**REGIONE PIEMONTE
CITTÀ METROPOLITANA DI TORINO
COMUNE DI PRALORMO**

PIANO REGOLATORE CIMITERIALE

CONTRODEDUZIONI PARERE A.S.L. TO5

Estratto Tavola 2

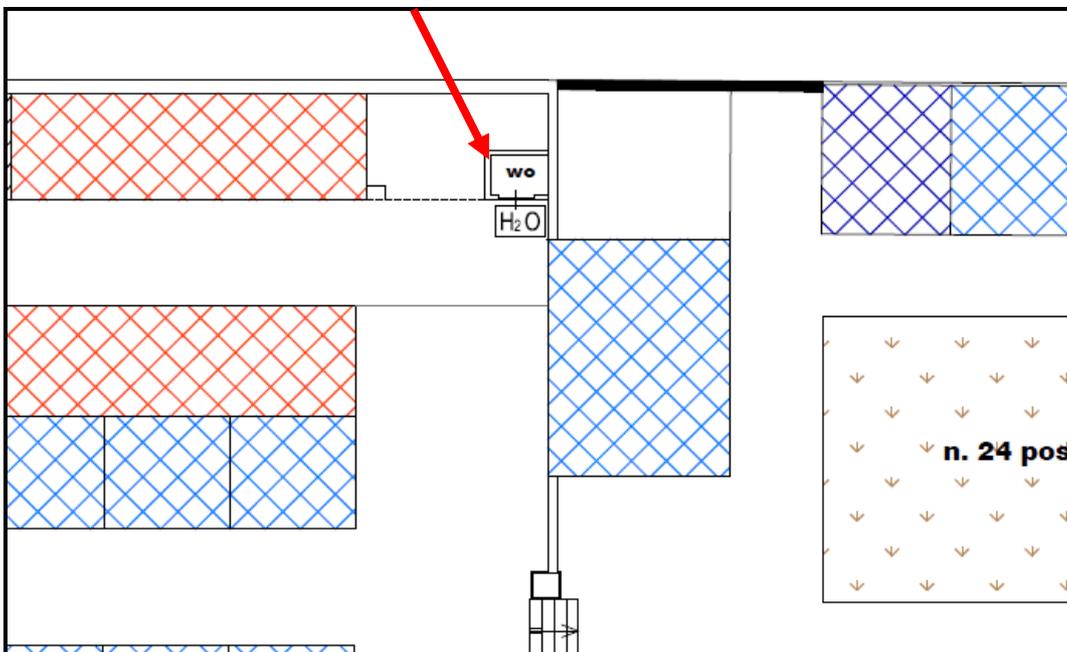
- indicazioni in merito alla presenza dei servizi igienici a disposizione del pubblico e del personale nonché loro localizzazione in planimetria;

I servizi igienici a disposizione del pubblico e del personale esistenti nel Cimitero comunale sono riportati nelle planimetrie di Tavola 2 – Planimetria stato attuale e Tavola 3 – Planimetria stato di progetto e sono ubicati come indicato dalla freccia negli estratti sotto riportati delle suddette tavole.

Estratto Tavola 2

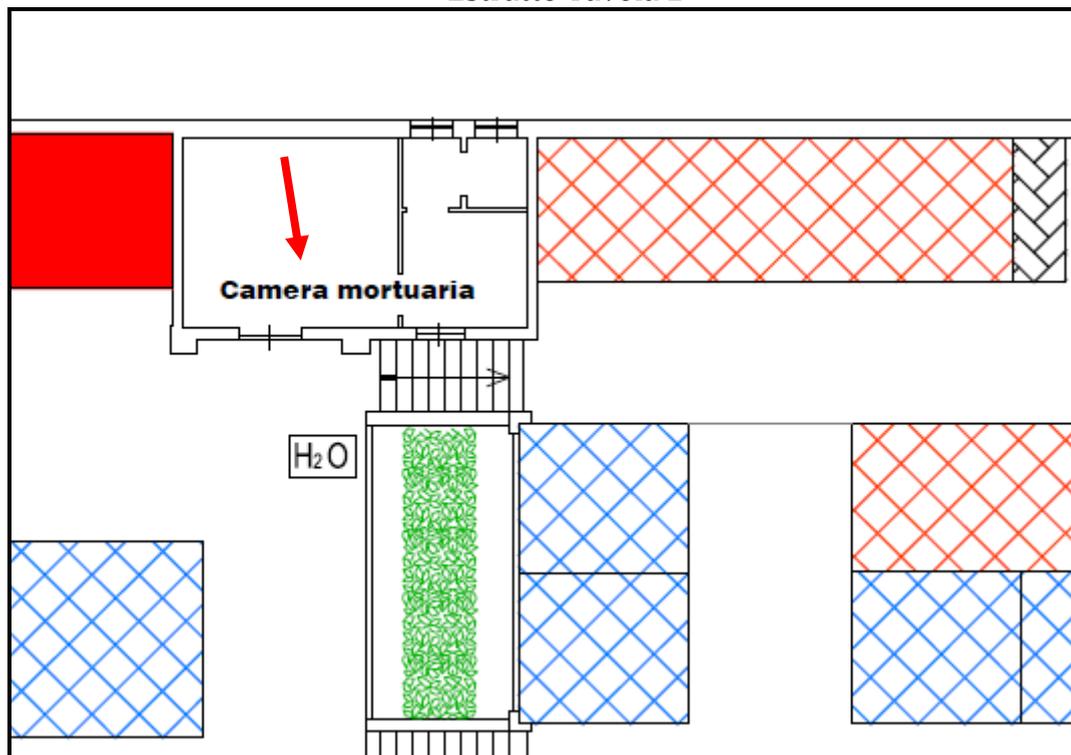
- informazioni sulla presenza della camera mortuaria e sua individuazione in planimetria;

La camera mortuaria è attualmente presente nel Cimitero Comunale, nella posizione indicata dagli estratti delle Tavole 2 e 3 sotto riportati:

Tuttavia, come dichiarato a pag. 24 della Relazione Illustrativa e Tecnico-sanitaria, la camera mortuaria non soddisfa i requisiti fissati dagli articoli 64 e 65 del D.P.R. 285/1990; pertanto, come indicato a pag. 27, capitolo 5, punto 5. della Relazione, sono necessarie "...opere di manutenzione straordinaria per adeguamento della camera mortuaria ai requisiti fissati dagli articoli 64 e 65 del D.P.R. 285/1990"

Estratto Tavola 2

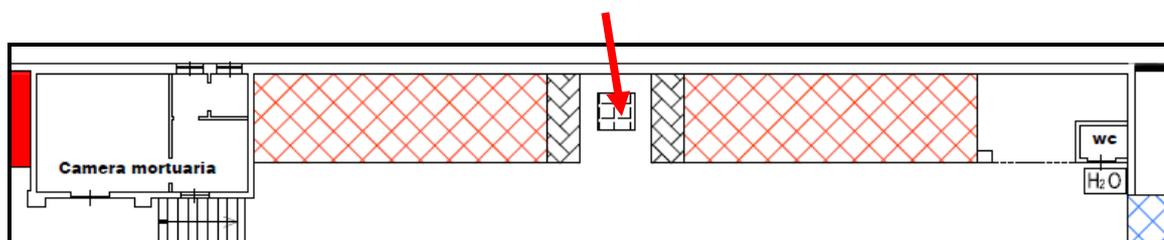
- considerazioni in relazione alla presenza dell'ossario e del cinerario comune, indicati nella legenda della planimetria ma non rappresentati graficamente.

L'ossario/cinerario comune è indicato nella legenda delle Tavole 2 e 3 ed è rappresentato graficamente nelle suddette tavole nella posizione indicata dalla freccia negli estratti che seguono.
